Bescheid

über die Änderung und Ergänzung der allgemeinen bauaufsichtlichen Zulassung vom 3. September 2010

Z-33.41-208

Wärmedämm-Verbundsysteme mit angeklebten EPS-Platten "gräfixtherm System mit angeklebten Polystyrolplatten" und "allpirtherm"

Anlage 7

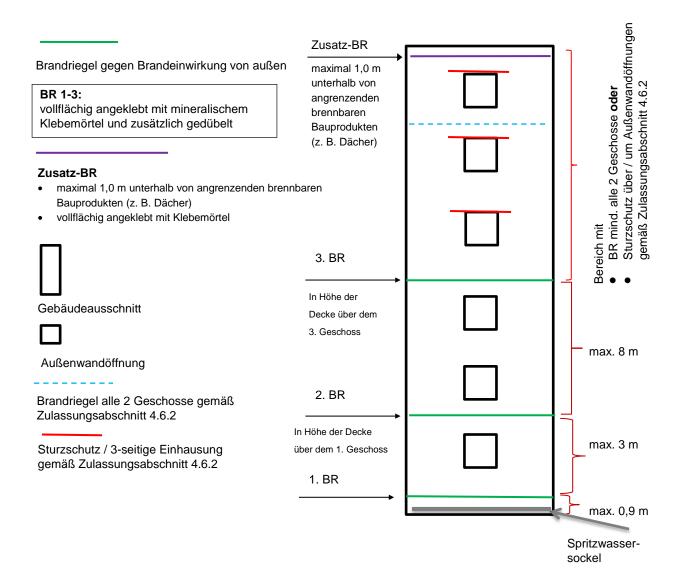
2. Abschnitt 4.10 (Zusätzliche konstruktive Brandschutzmaßnahmen)

Für schwerentflammbare WDVS mit bis zu 300 mm dicken EPS-Platten müssen zusätzlich zu den in Abschnitt 4.6.2 enthaltenen Bestimmungen folgende konstruktiven Maßnahmen gegen eine Brandeinwirkung von außen ausgeführt werden (siehe Anlage 7):

- 1. ein Brandriegel an der Unterkante des WDVS bzw. maximal 90 cm über Geländeoberkante oder genutzten angrenzenden horizontalen Gebäudeteilen (z. B. Parkdächer u. a.)

- ein Brandriegel in Höhe der Decke des 1. Geschosses über Geländeoberkante oder angrenzenden horizontalen Gebäudeteilen nach Nr. 1, jedoch zu dem darunter angeordneten Brandriegel mit einem Achsabstand von nicht mehr als 3 m. Bei größeren Abständen sind zusätzliche Brandriegel einzubauen.

- 3. ein Brandriegel in Höhe der Decke des 3. Geschosses über Geländeoberkante oder angrenzender horizontaler Gebäudeteile nach Nr. 1, jedoch zu dem darunter angeordneten Brandriegel mit einem Achsabstand von nicht mehr als 8 m. Bei größeren Abständen sind zusätzliche Brandriegel einzubauen.

- weitere Brandriegel an Übergängen der Außenwand zu horizontalen Flächen (z. B. Durchgänge, fahrten, Arkaden), soweit diese in dem durch einen Brand von außen beanspruchten Bereich des 1. bis 3. Geschosses liegen.

Die Brandriegel müssen folgende Anforderungen erfüllen:

- Höhe ≥ 200 mm
- nichtbrennbare Mineralwolle-Lamellenstreifen, Baustoffklasse A1 und A2 nach DIN 4102-1 bzw. Klasse A1 oder A2-s1, d0 nach DIN EN 13501-1, nicht glimmend, aus Steinfasern mit einem Schmelzpunkt von mindestens 1000°C geprüft nach DIN 4102-17, mit einer Rohdichte zwischen 60 und 100 kg/m³

- mit mineralischem Klebemörtel (Bindemittel: Kalk und/oder Zement) vollflächig angeklebt
- zusätzlich mit WDVS-Dübeln angedübelt (entweder durch den bewehrten Unterputz hindurch, oberflächenbündig unter dem bewehrten Unterputz oder im Mineralwolle-Lamellendämmstoff versenkt)

- konstruktive Verdübelung mit zugelassenen WDVS-Dübeln, bestehend aus Dübelteller und Hülse aus Kunststoff sowie Spreizelement aus Stahl, Durchmesser des Dübeltellers ≥ 60 mm, Rand- und Zwischenabstände der Dübel: mindestens 10 cm nach oben und unten, maximal 15 cm zu den seitlichen Rändern eines Brandriegel-Streifenelements sowie maximal 45 cm zum benachbarten Dübel

Weiterhin ist ein Brandriegel (wie vorstehend beschrieben) maximal 1,0 m unterhalb von angrenzenden brennbaren Bauprodukten (z. B. am oberen Abschluss des WDVS unterhalb eines Daches) in der Dämmebene des WDVS anzuordnen. Dieser Brandriegel ist mit einem Klebemörtel vollflächig anzukleben.
